## 改善箇所説明図

### 改善措置の内容

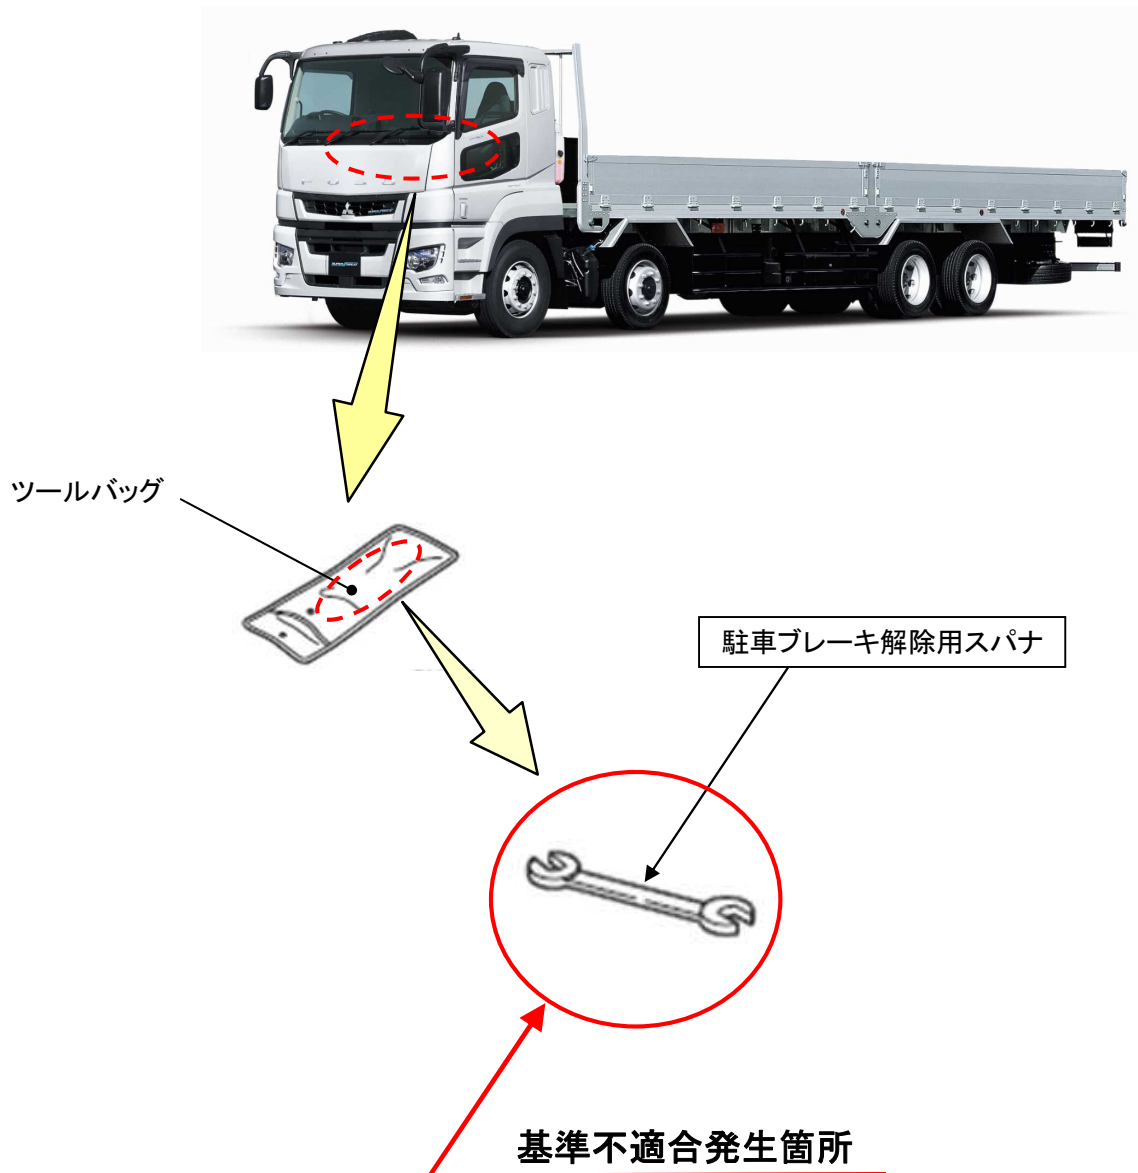
大・中型トラックおよび大型バスにおいて、車載工具の構成が不適切なため、駐車ブレーキ故障時解除用の工具（スパナ）が搭載されていない。そのため、故障により駐車ブレーキが解除出来ない場合や意図せず駐車ブレーキが作動した場合に、車載工具で駐車ブレーキを解除することが出来ない。

全車両、車載工具に駐車ブレーキ解除用スパナを追加する。

注：  は追加する部品を示す。

識別：作業完了車には、白色ペイントを塗布する。

大・中型トラック：運転席シートの取付け部

大型バス：ツールバッグ固定用ブラケット
